BESCHLUSSVORLAGE

Vorlage Nr.: 2-BV/0078/2025
Status: öffentlich
Geschäftsbereich: Bauverwaltung
Datum: 12.11.2025

Bebauungsplan Nr. 196 „Erweiterung Angerlweg Süd/Ost“; Würdigung der Stellungnahmen und Satzungsbeschluss

Sicht Lageplan
 Maßstab 1:500
 Blatt 1

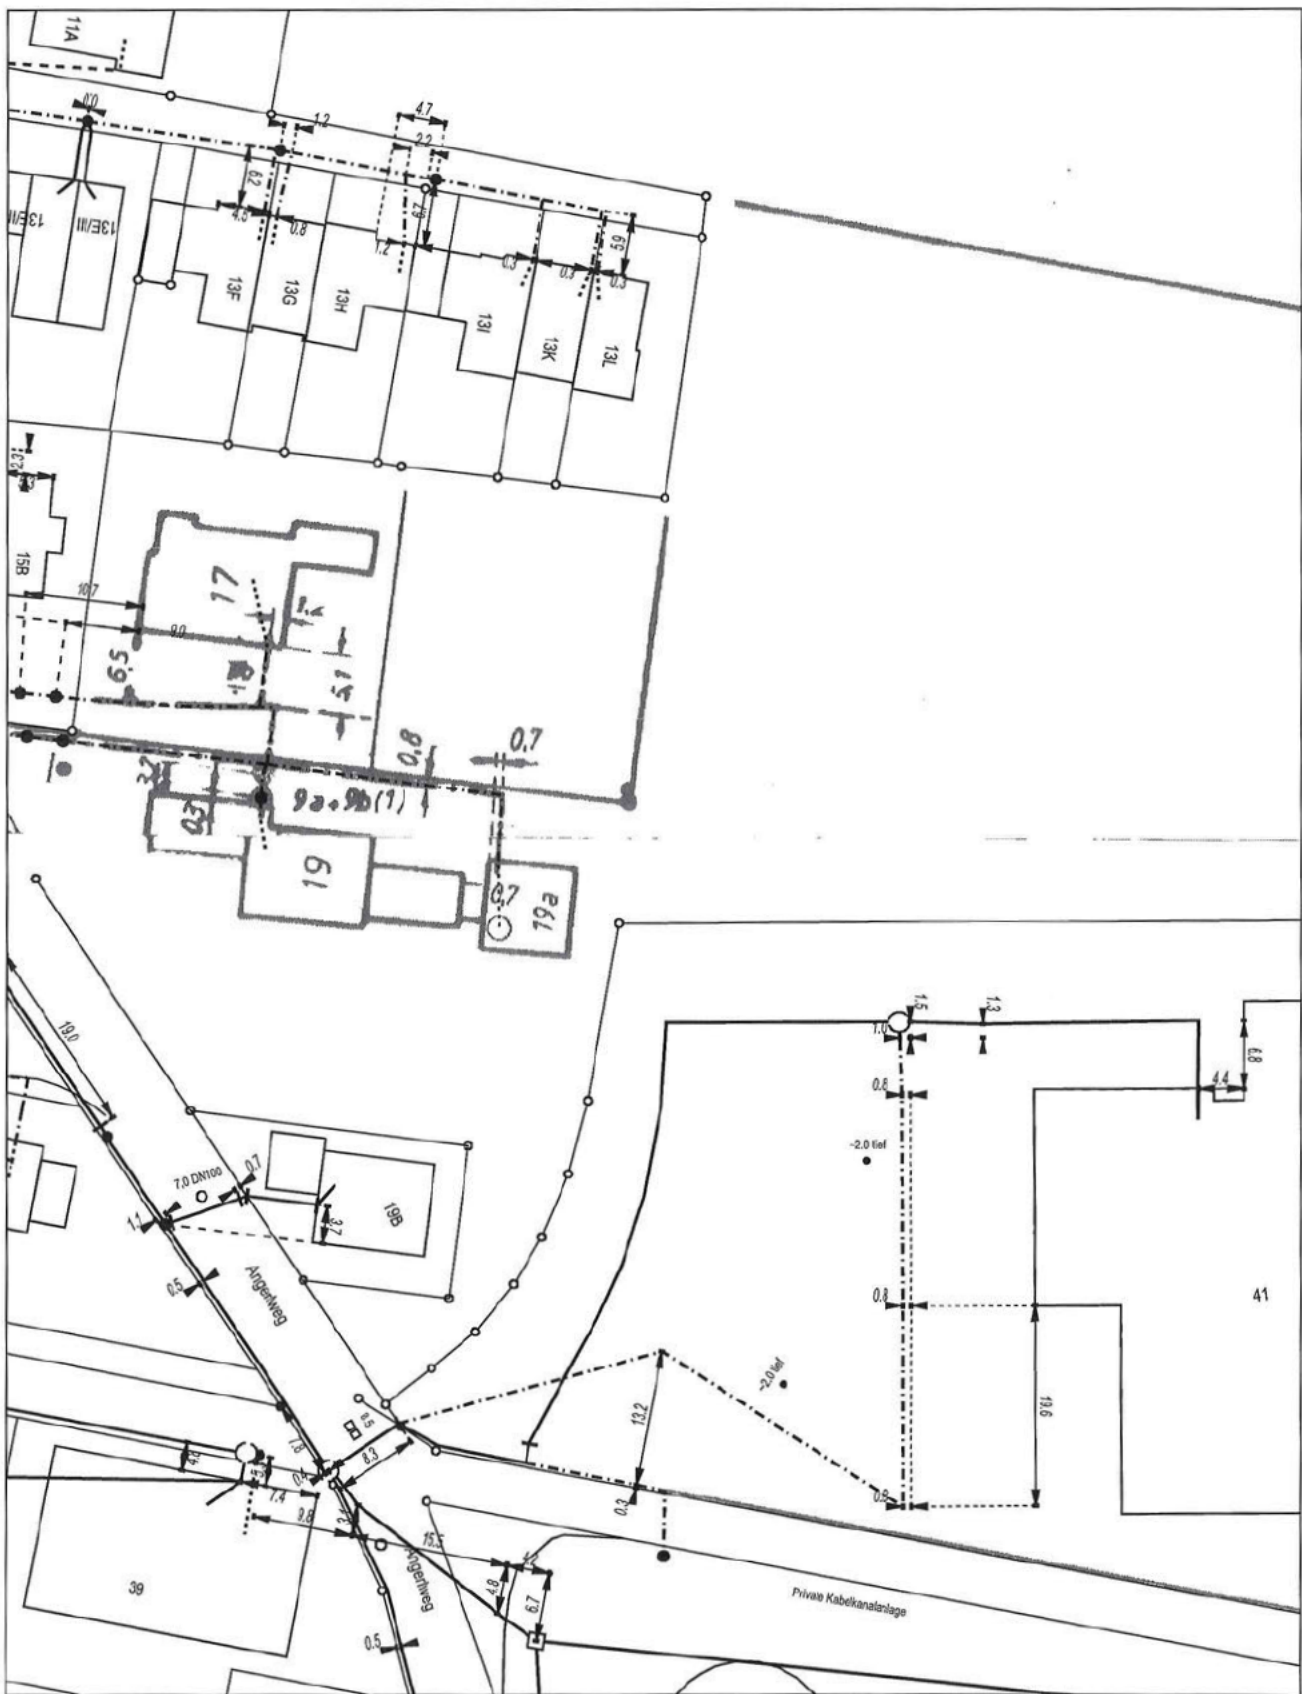
Im Planbereich befinden sich Anlagen der Telekom !
Lt. „01-GAR412146_BP196_Erw_AngerlwegSO_Gesamtplan.pdf“ ergeben sich im Bereich des bisherigen Grundschul-Geländes Gebäude-Kollisionen mit unserer Hauszuführung für die Grundschule (Hs.41) bezüglich unserer Glasfaser-Rohrleitung sowie unserer Erdkabel-Linie ! (siehe „Lageplan__A3.pdf“)

Wir beantragen,
die Planungen so zu verändern, dass die betroffenen TK-Linien der Telekom in ihrer jetzigen Lage verbleiben können, alternativ dem Träger des Vorhabens aufzuerlegen, die Kosten der Telekom für die Sicherung / Änderung / Verlegung ihrer TK-Linien aufgrund des geplanten Vorhabens im erforderlichen Umfang zu tragen.

Einer Überbauung unserer Telekommunikationslinien stimmen wir nicht zu, weil dadurch der Bau, die Unterhaltung und Erweiterung verhindert wird und ein erhebliches Schadensrisiko für die Telekommunikationslinie besteht.

Der Hinweis zu den im Planungsgebiet befindlichen Versorgungsanlagen wird zur Kenntnis genommen. Die Leitungen liegen teilweise innerhalb der zukünftigen privaten überbaubaren Grundstücksflächen, der Flächen mit Pflanzbindungen und des geplanten Mülltonnensammelstandortes. Es ist voraussichtlich unpraktikabel und nicht möglich, dem Vorschlag der Telekom zu folgen und die Leitungen in ihrer jetzigen Lage zu belassen. Die Leitungen sind zu verlegen, bevor die südlichen Wohngrundstücke bebaut werden können. Da diese Flächen im Eigentum der Stadt stehen, hat sie die Realisierung selbst in der Hand und kann die Spartenverlegung entsprechend regeln.
